Bilag 7**Foreslåede ændringer efter den offentlige høring**

Foreslåede ændringer efter den supplerende høring

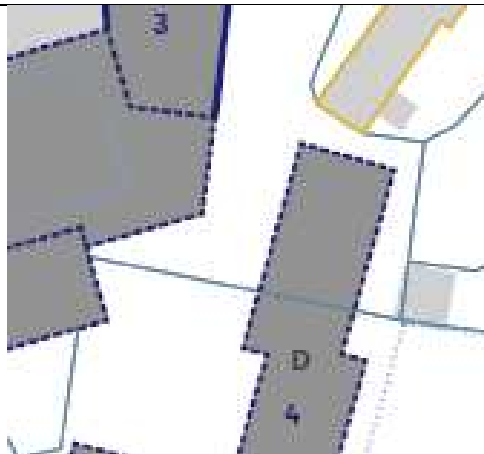
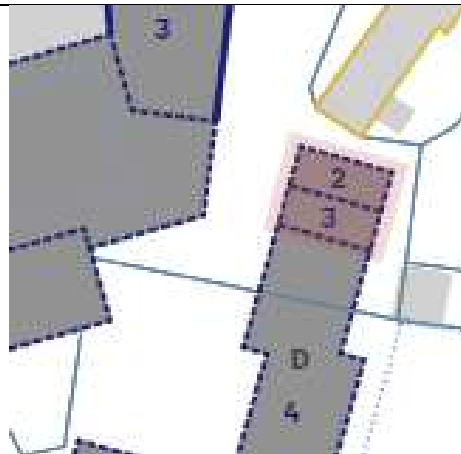
at træerne er plantet. Der er ikke krav om træer i område II.			
Andet			
Redegørelse	Side 9	Principsnit AA og BB Situationsplan	Principsnit byttes rundt Situationsplan opdateres ift. ændring af etageantal for Bygning B og D
	Side 10	Volumenmodel og visualisering af Lillegade	Volumenmodel og visualisering af Lillegade opdateres ift. ændring af etageantal for Bygning B og D
	Side 11	Visualisering af Valby Langgade	Der tilføjes vinduer og døre på Valby Langgade 49 A-B og 51
Tegninger	Tegning 4a

Tegning 5

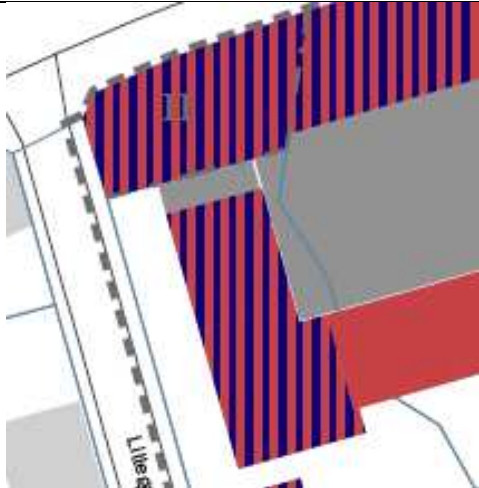
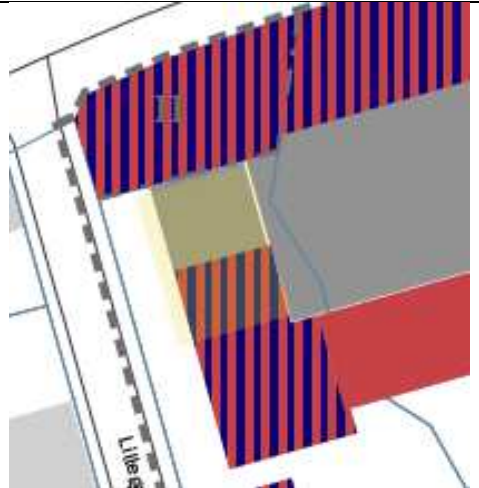
Forslag	Paragraf i lokalplanen	Muliggjort i lokalplanforslag	Forvaltningens forslag til ændring af lokalplanen
Andet			
Tegninger	Tegning 2b		
	Tegning 4a
